改善箇所説明図

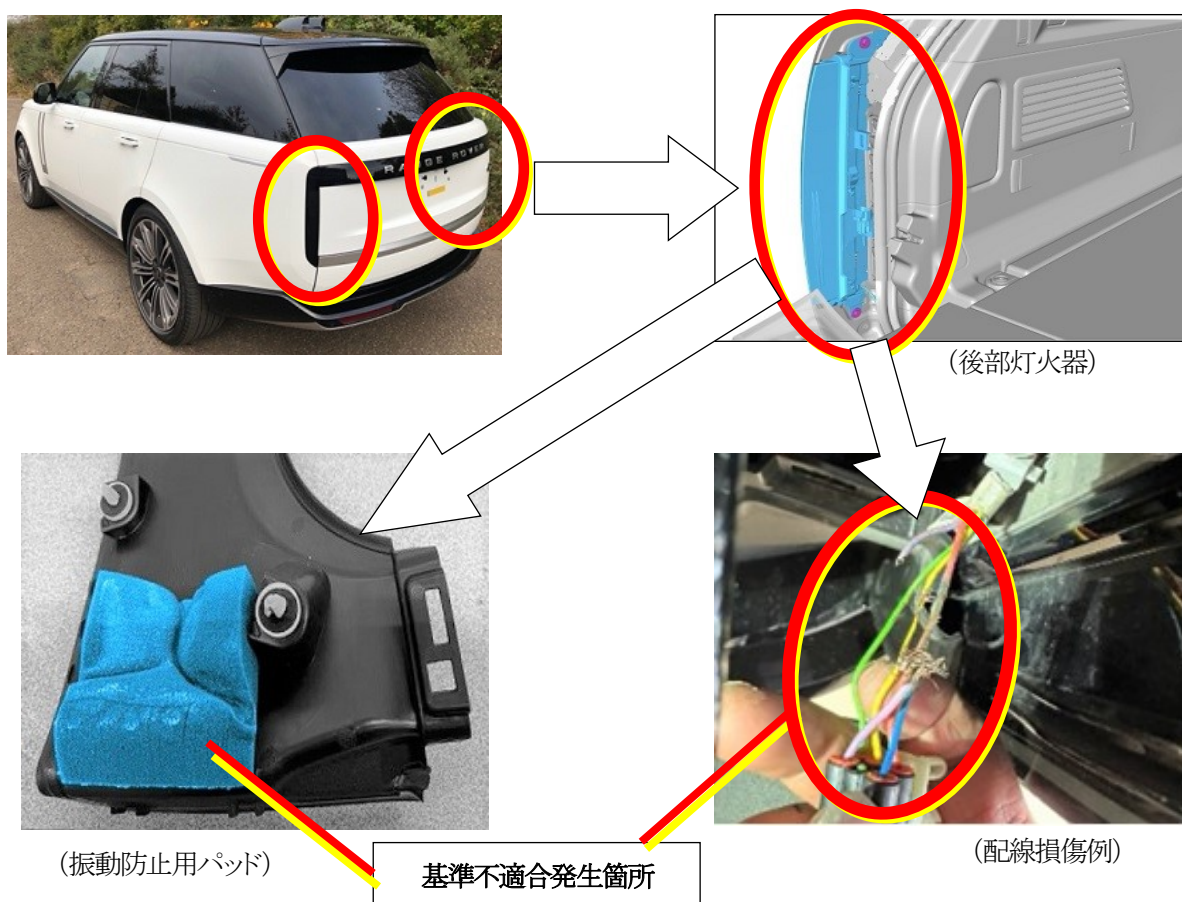
基準不適合発生箇所

後部灯火器において、配線の組付位置にバラツキがあるため、振動防止用パッドによって配線が押しつけられ灯火器内部のケースと配線が干渉し損傷するおそれがある。そのため、そのまま走行を続けると配線の断線に至り、警告灯が点灯し、尾灯、制動灯、方向指示器、非常点滅表示灯が作動しないおそれがある。

全車両、当該配線の状況を確認し、振動防止用パッドを取り外し廃棄し、更に配線が損傷している場合は、後部灯火器を新品に交換する。

識別：助手席ドアのボディ側上部、ドアヒンジに銀ペイントを塗布する。
